改善箇所説明図

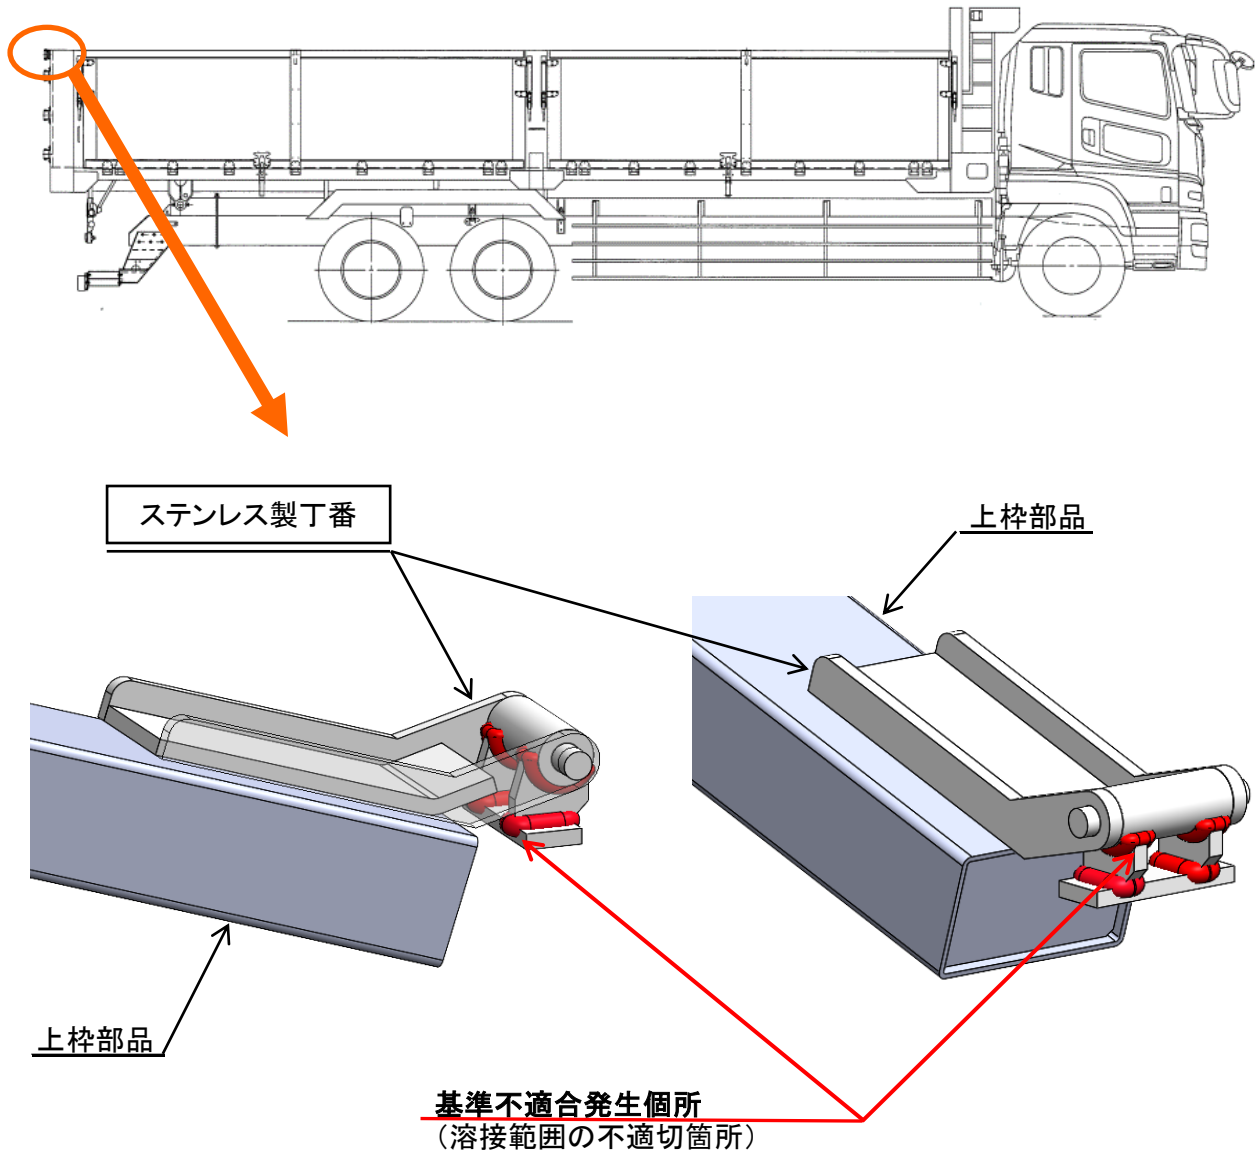
大型ダンプの後支柱上部に取り付けたステンレス製丁番において、丁番部品の溶接範囲が不適切なため、当該取付部品の強度が不足しているものがある。そのため、そのまま使用を続けると、開閉時の振動や応力により当該溶接部に亀裂が生じ、最悪の場合、溶接部が破断し当該丁番部品及び上枠部品が脱落し負傷するおそれがある。

全車両、当該丁番部品の溶接範囲が適正になるように追加溶接する。

識別：丁番部品に識別シール(緑色)を貼付する。

注： は、溶接範囲が適正になるように追加溶接を行う部品を示す。
